RECHARGEMENT EN SABLE DU BOIS DES SAPINS EN BAIE D'AUTHIE

COMMUNAUTÉ DE COMMUNES OPALE SUD

AVIS DE L'AUTORITÉ ENVIRONNEMENTALE SUR L'ÉTUDE D'IMPACT

Localisation de la zone de prélèvement

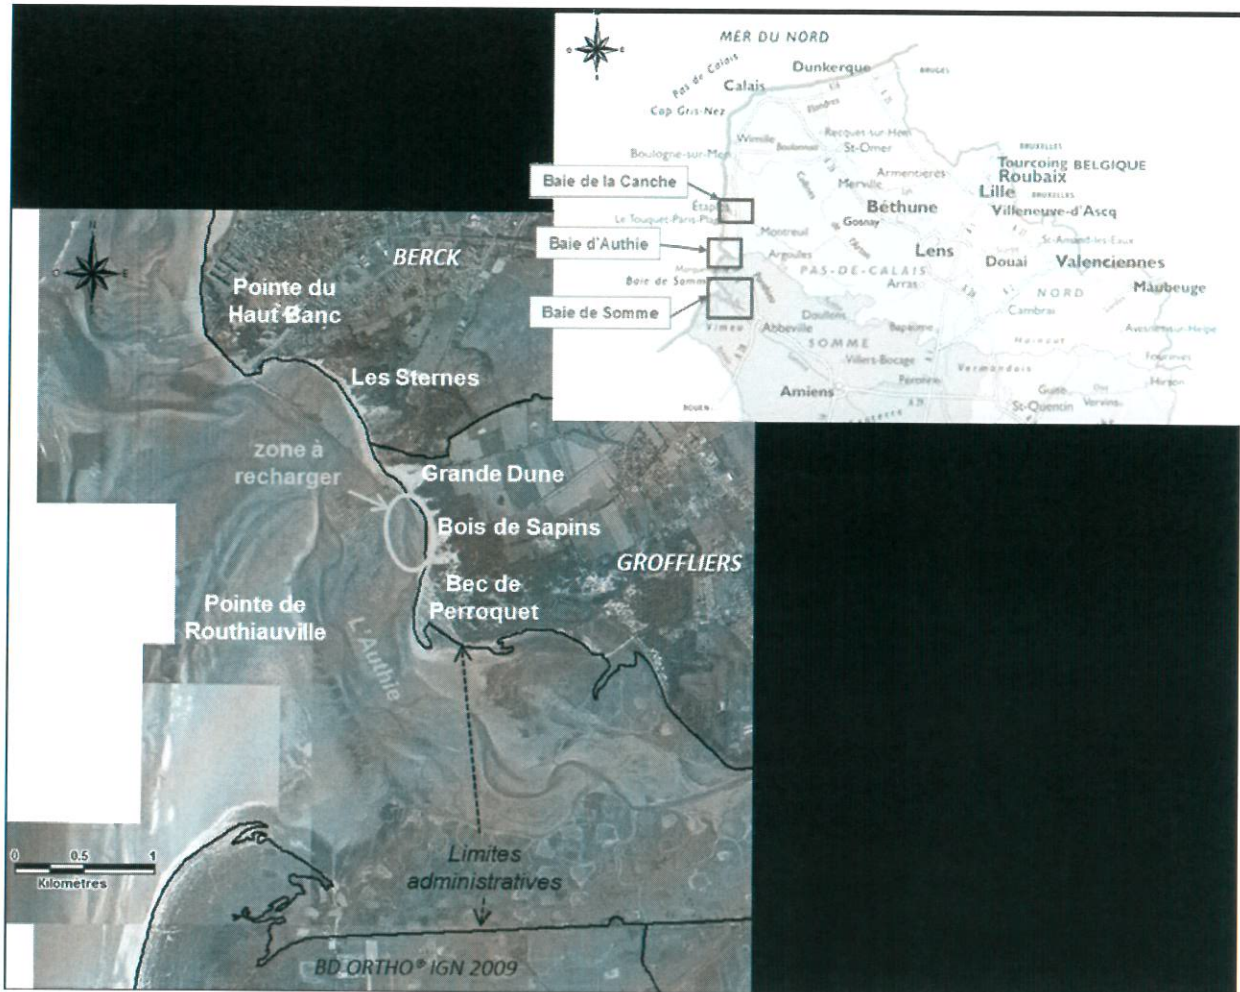
L'autorité environnementale relève que l'opération de rechargement projetée ne fait que pallier, par un apport artificiel, le départ de sable non naturellement compensé sur la rive nord. Dès lors, la résistance à l'érosion des rechargements de sable dépendra de l'efficacité des « pieux de bouchot » ajoutés à ceux déjà en place. Un retour d'expérience sur les effets des pieux déjà en place aurait apporté un éclairage utile pour calibrer les rechargements et apprécier l'efficacité du dispositif.

*L'autorité environnementale recommande d'établir le bilan de l'effet des pieux déjà en place sur les départs de sable.*

De même, le retrait de sable sur la côte nord de la baie est susceptible d'avoir des effets sur d'autres parties du littoral en réduisant le stock de sable au droit de Berck-sur-Mer ; le dossier ne justifie pas avoir conduit une analyse de ce phénomène pouvant potentiellement créer un effet érosif plus au nord.

*L'autorité environnementale recommande de surveiller les éventuels effets du prélèvement de sable sur le trait de côte au nord de Berck-sur-Mer qui pourrait se trouver privé de ce stock naturel de sable.*
